Редни број јавна набавке: 1.3.62

Предмет јавне набавке: **Рушење објекта у Улици Бранка Бајића број 10 у Новом Саду**

ОДГОВОР НА ПИТАЊЕ ПОНУЂАЧА

ОДГОВОРИ НА ПИТАЊА ПОНУЂАЧА

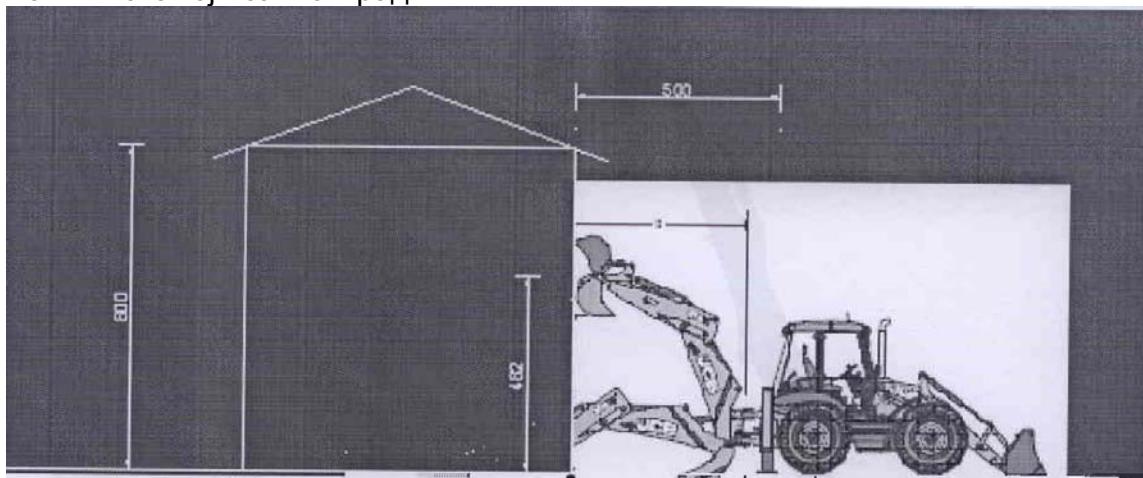
Имајући у виду напред наведено молимо Вас да нам појасните зашто машине (багери са гранама великог дохвата) и алати (клешта за сечење бетона и арматуре) нису наведени као неопходни технички капацитет сагласно вашој скици на страни **49/93 и Пројекту рушења који је сачинио ФТН – Департман за грађевинарство и геодезију Нови Сад?**

По вашем захтеваном техничком капацитету комбинована машина треба да изврши рушење објекта па илустрације ради вам прилажемо скицу како би изгледало рушење помоћу такве машине и колико је угрожен живот машинисте који са њом ради:

На примеру објекта 1а, са скице се лепо може видети да комбинована машина максимални дохват у висину има до 5 m, са удаљеношћу кабине у

којој се налази руковаоц од 5m. Шта се може догодити руковаоцу на објекту висине 5, 8 или више метара, не смемо ни да помислим, само из разлога што се не захтева грана великог дохвата где се може испоштовати оно што се навели у техничком опису, а то је удаљеност од 1.5 пут већој од висине објекта који се руши. Имајући у виду висину објекта од 8 m мора се радити са машином која има дохват мин 15 m, за објекат од 12 m машина треба да има дохват минимум 24 m итд.

Тражена комбинована машина са максималним дохватом од 5m, безбедно може рушити само објекте висине до 3,2m!!!

Услови који су постављени су минимални. Тражен је багер где није дефинисана стрела. Сам понуђач је дужан да води рачуна са којом машином ће рушити ради безбедности радника.
